Parecer Técnico de Licença Ambiental Simplificada (RAS) nº 45808630			
PA COPAM Nº: 466/2022		SITUAÇÃO: Sugestão pelo indeferimento	
EMPREENDEDOR: Cerâmica Goianá Ltda		CNPJ: 11.439.875/0001-00	
EMPREENDIMENTO: Cerâmica Goianá Ltda		CNPJ: 11.439.875/0001-00	
Município: Goianá, MG (Poligonais ANM: 831.224/2016 e 830.818/2017)		Zona: Expansão urbana e rural	
CRITÉRIO LOCACIONAL INCIDENTE: <ul style="list-style-type: none">Localização prevista em Reserva da Biosfera da Mata Atlântica, excluídas as áreas urbanas			
CÓDIGO:	ATIVIDADE OBJETO DO LICENCIAMENTO (DN COPAM nº 217/2017):	CLASSE	CRITÉRIO LOCACIONAL
A-03-02-6	Extração de argila usada na fabricação de cerâmica vermelha	2	1
A-05-05-3	Estrada para transporte de minério/estéril externa aos limites de empreendimentos minerários	2	1
B-01-03-1	Fabricação de cerâmica vermelha (telhas, tijolos e outros artigos de barro cozido), inclusive com utilização de até 10% dos resíduos “pó de balão” ou “lama de alto-forno” à base seca, em substituição de percentual equivalente na carga de argila	2	1

**Parecer Técnico de Licença Ambiental Simplificada (RAS) nº 45808630**

Imagem 1: imagem do Google Earth, de 11/2021, mostrando a poligonal ANM 830.818/2017 e os dois círculos em vermelho fora da poligonal de exploração

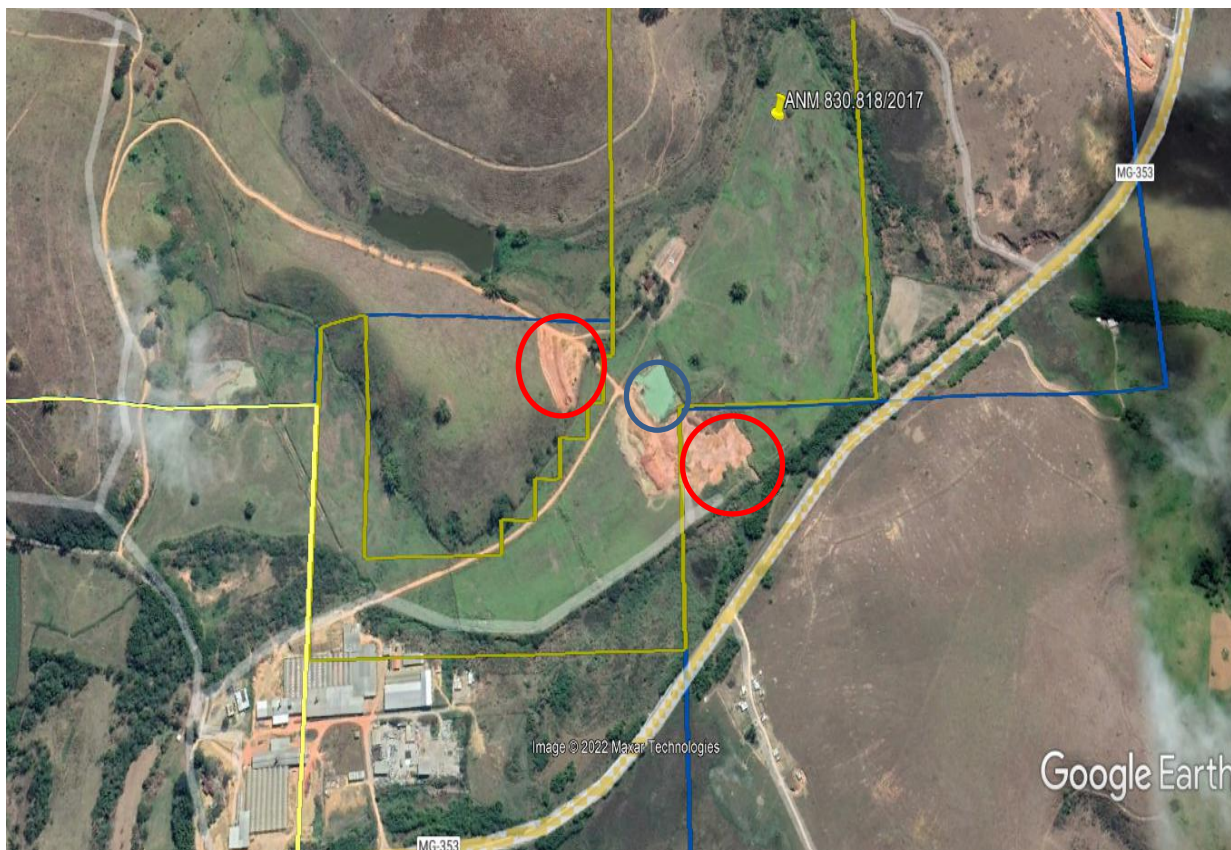
Em consulta ao Google Earth foi possível distinguir que parte da área de onde se extrai a argila encontra-se fora da poligonal ANM nº 830.818/2017. Empreendedor deverá esclarecer tal situação.

Deverá esclarecer também qual a origem da água encontrada na extração de argila (**círculo azul na imagem acima**), apresentando um laudo técnico de profissional capacitado para tal, com ART; se a origem for subterrânea, deverá apresentar outorga para rebaixamento de nível de água.
